改善箇所説明図

シートベルトリトラクタ

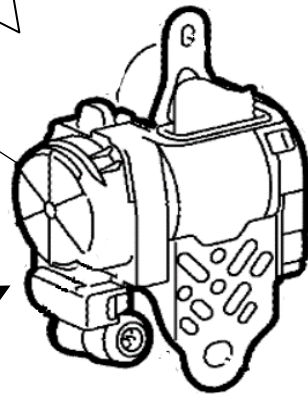
基準不適合発生箇所

前席の座席ベルトの巻取り装置（リトラクタ）において、内部の部品加工が不適切なため、乗員拘束力制御機構（シートベルトの拘束力を一定レベルに保つもの）が正しく機能しないものがある。そのため、衝突等による衝撃を受けた場合の乗員の保護性能を満足しないおそれがある。

改善の内容

全車両、前席座席ベルトを良品に交換する。

識別：銀色のシールをモデルナンバープレート（右横）に貼り付ける。
